**Relatório****Relatório Número**

28

**Dados gerais****Empresa**  
Diálogo Engenharia**Obra**  
Monã**Endereço**  
Av Indianópolis 618**Itens observados**..  
Vide fotos**Torre 1**

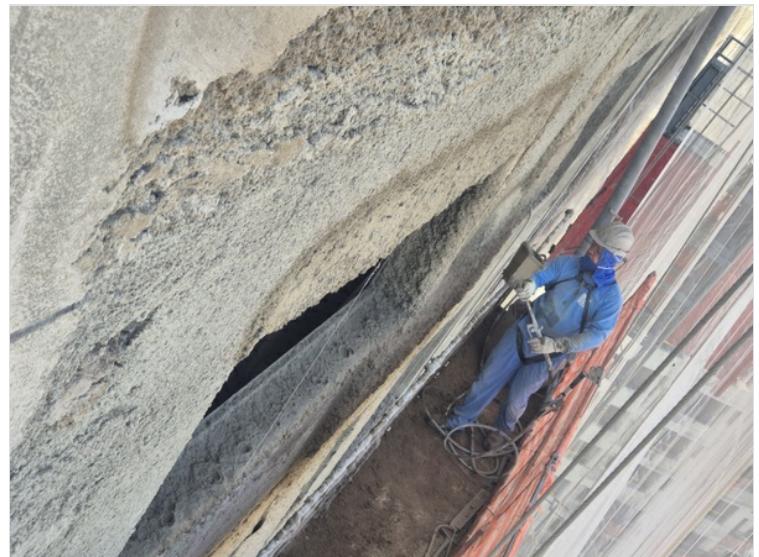
Necessário correção de massas quebradas antes da execução da impermeabilização

## Torre 4

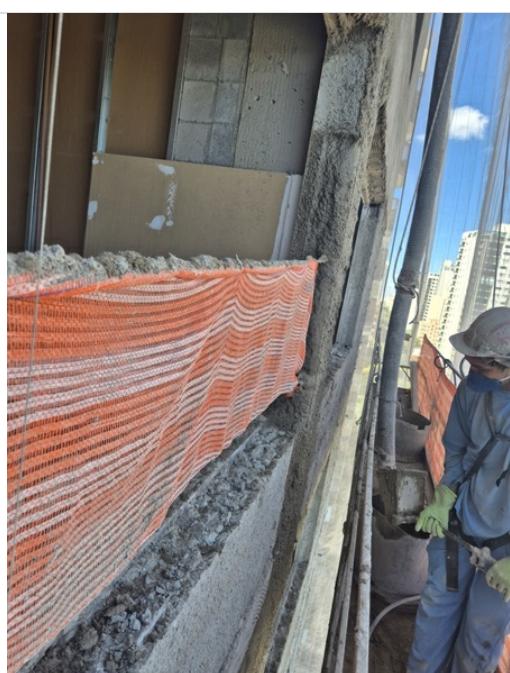
Balancim 6 e 7 - Chapisco corretamente executado
